**Stérilisation Centrale à Martigny  
Nouveau Bâtiment**

Concours de projets d'architecture  
en procédure sélective

**RAPPORT DU JURY**  
**11 avril 2014**

"FLUCTUAT"

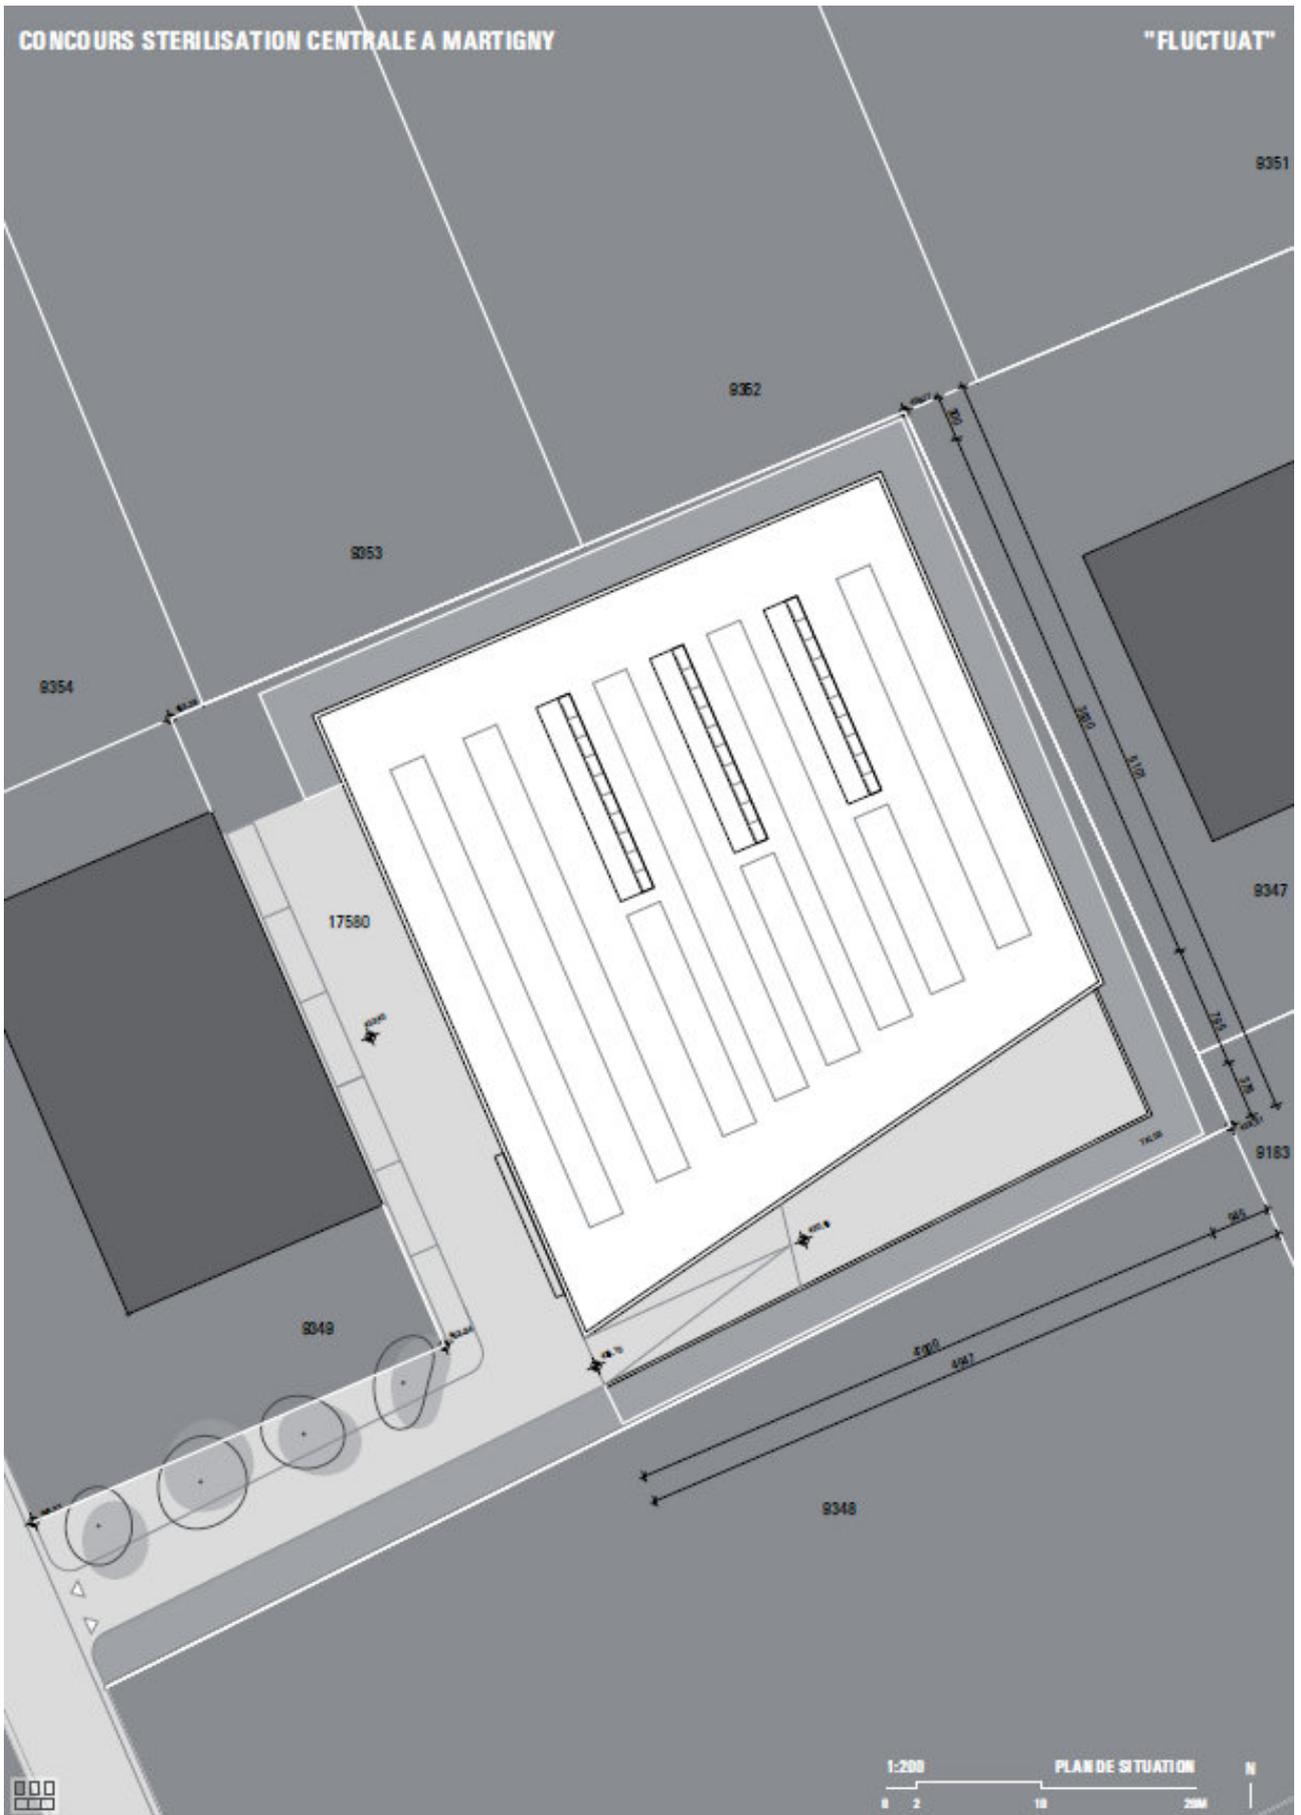
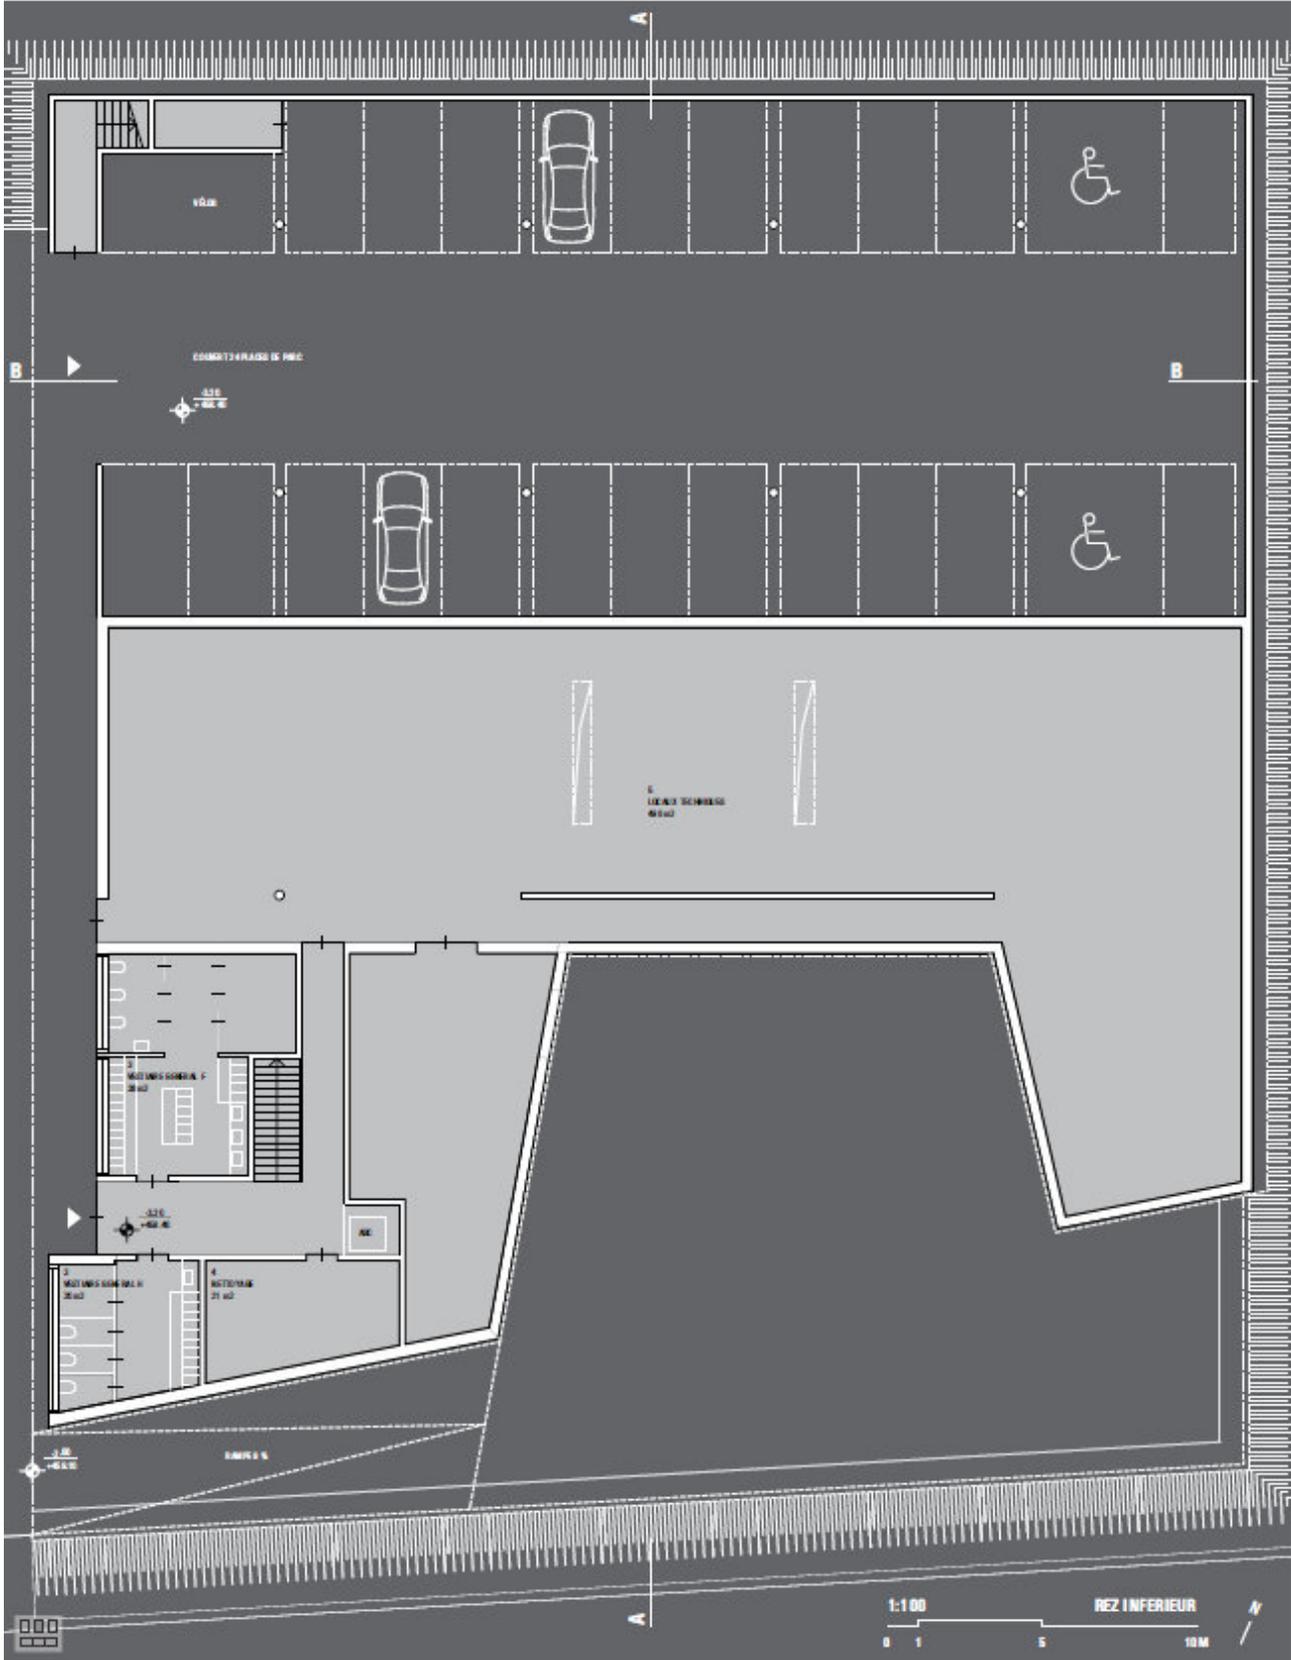
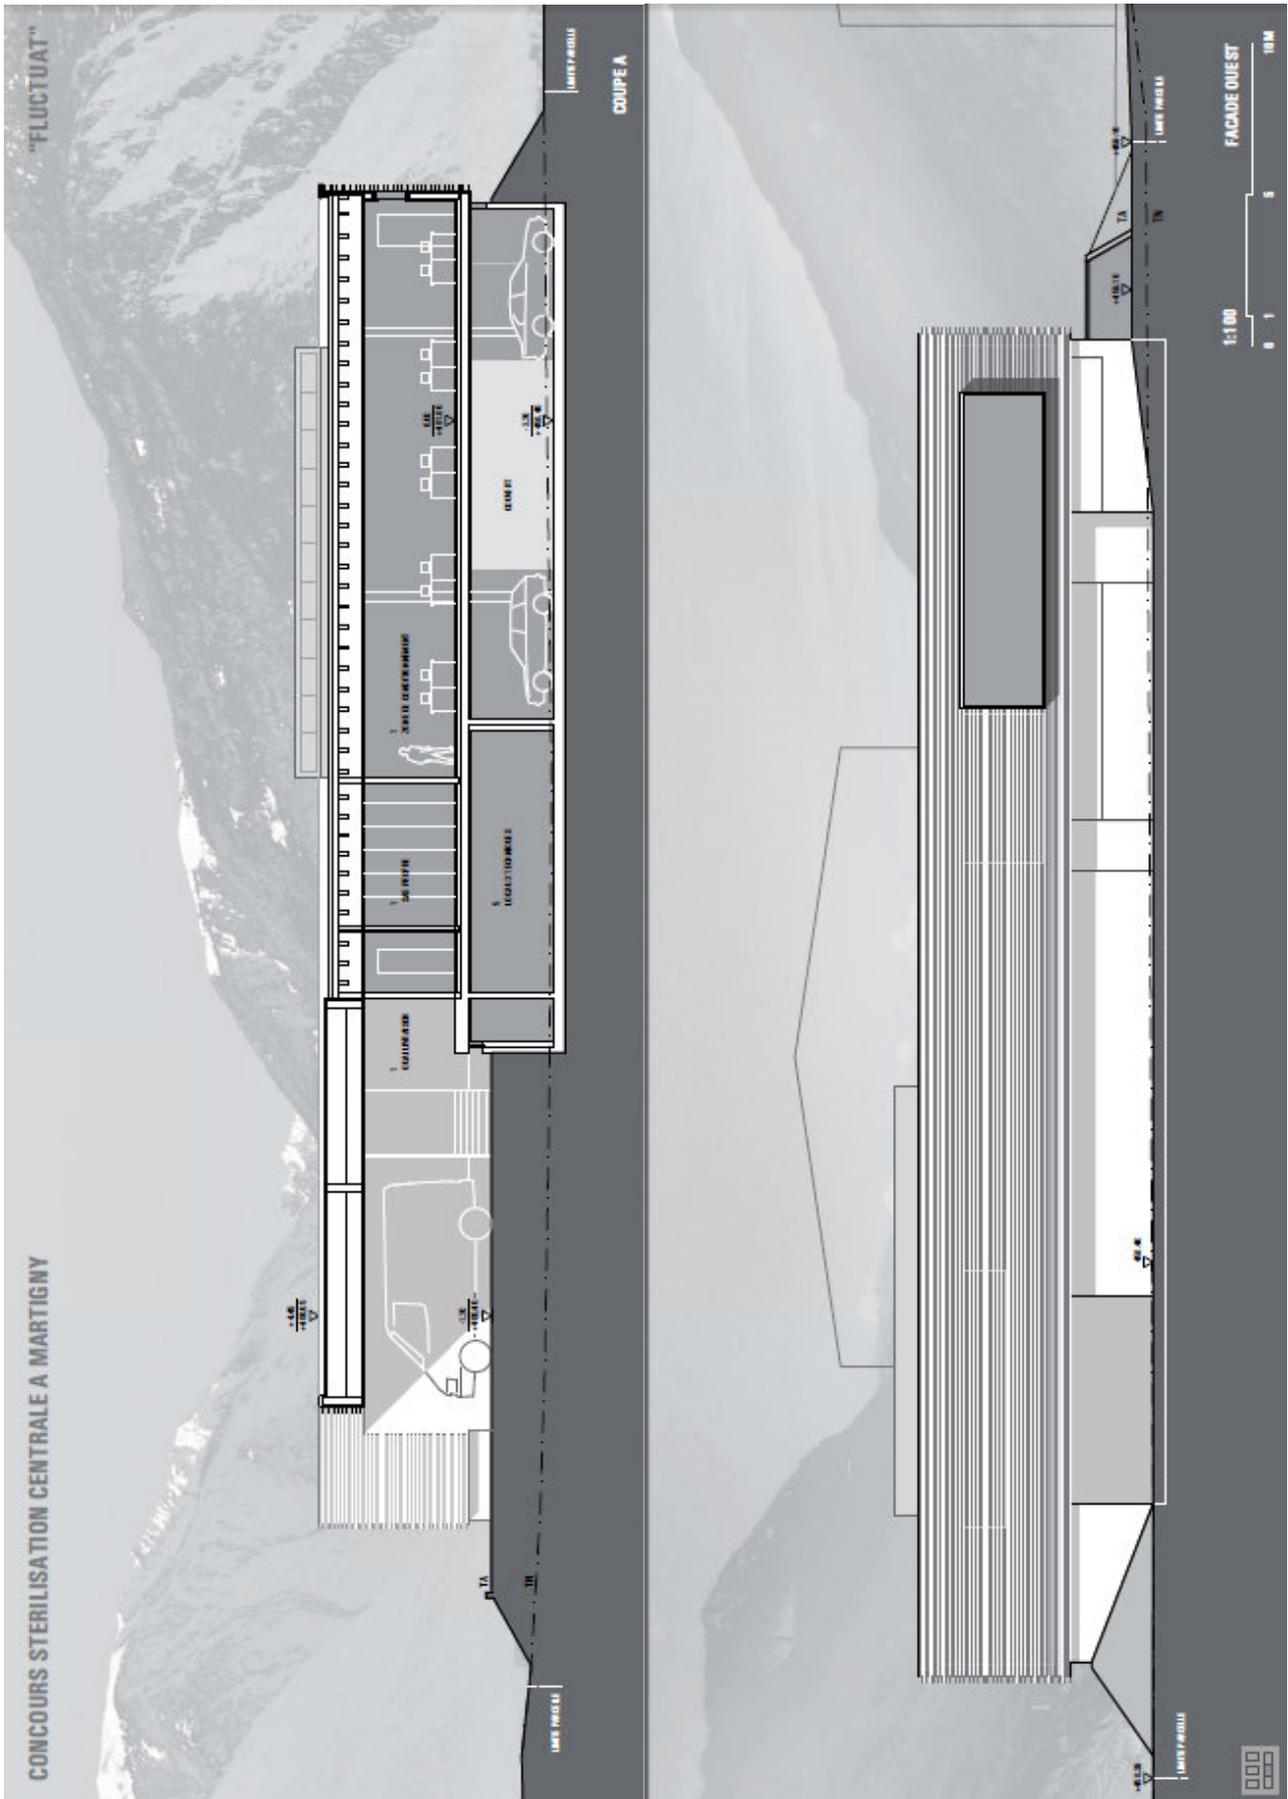
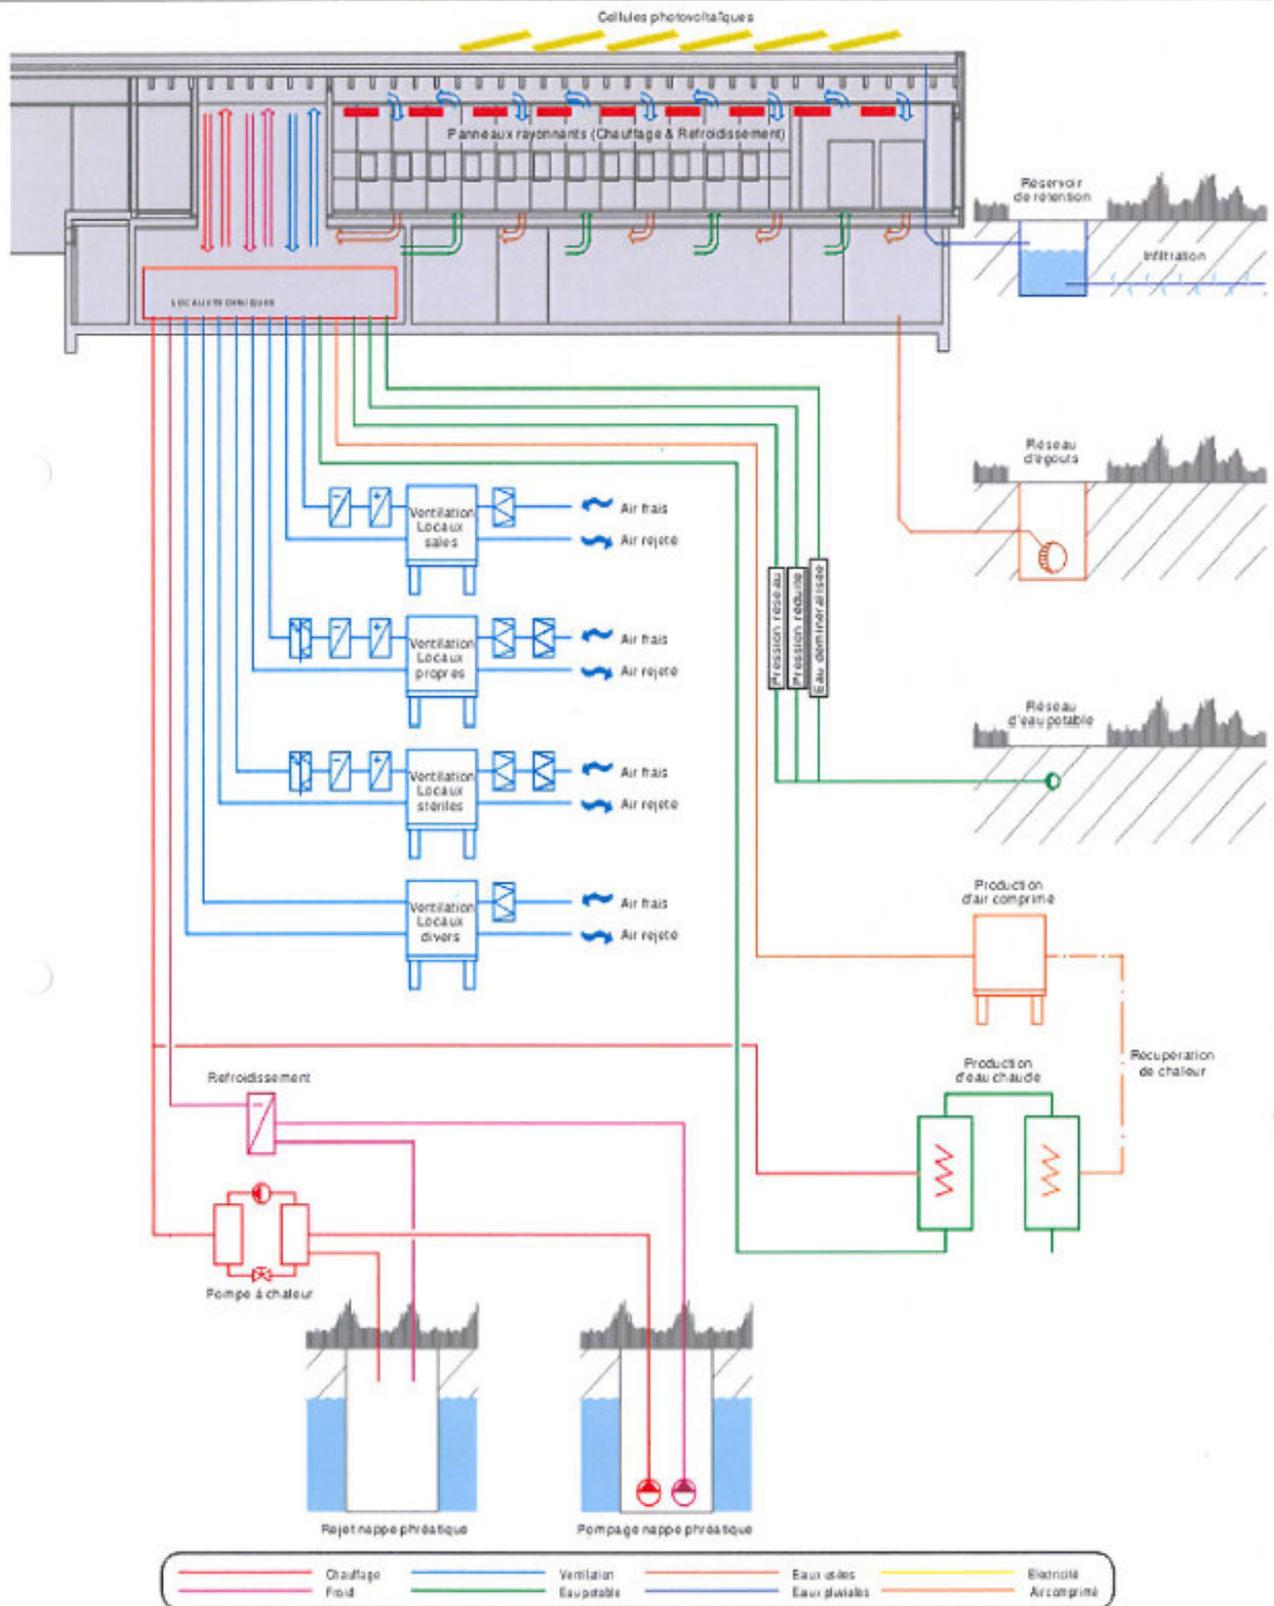
Une volumétrie précise de plan rectangulaire légèrement étiré est positionnée de manière à afficher la façade ouest sur la rue des Etang. La profondeur du plan se réduit en direction de l'est. La façade en biais qui en résulte regroupe les entrées des visiteurs et les livraisons.

L'organisation d'un parking couvert au rez-de-chaussée inférieur est envisageable, son coût est toutefois élevé et les cheminements sont un peu longs. Le local technique est centré favorablement sous les appareils. En considérant le problème d'inondation, l'implantation de la totalité des installations techniques au rez-de-chaussée inférieur est discutable. Les vestiaires sont accessibles directement depuis l'entrée.

L'ordonnance des locaux et l'organisation des fonctions en plan est très étudiée et judicieuse. Les flux de marchandise et des personnes sont courts et fonctionnent bien. L'éclairage naturel des places de travail par des sheds devrait être agréable.

Les façades et les fenêtres sont revêtues par des lamelles en aluminium dont la simplicité et la retenue sont appréciées. Les grandes ouvertures derrière les lamelles laisse augurer d'une bonne qualité de lumière naturelle pour les places de travail.

En coupe, le rez-de-chaussée inférieur est situé au niveau du terrain existant. Le rez-de-chaussée supérieur est situé à la cote 461.60, il s'agit en fait d'un 1er étage. Les auteurs partent du principe qu'à l'avenir les parcelles voisines seront remblayées et en conséquence dessinent un terre-plein périphérique qui prend la forme d'une rampe pour accéder au rez-de-chaussée supérieur. Un talus ceint les façades est et nord et s'interrompt à l'angle nord-ouest du fait des entrées, ce qui poserait problème en cas de remblais des alentours. L'élévation du rez-de-chaussée à l'étage en tablant sur un hypothétique remblayage des parcelles voisines est très critiqué, il va à l'encontre des efforts pour conserver la topographie naturelle de la plaine du Rhône. Ce dispositif fait perdre au bâtiment son rapport au sol et lui confère une certaine artificialité.

L'excellence de l'organisation et la qualité des espaces constituent les points forts de ce projet. Le jury regrette que l'implantation en coupe avec le talus périphérique, le concept énergétique insuffisant et l'imprécision des indications structurelles aient desservi cette proposition.
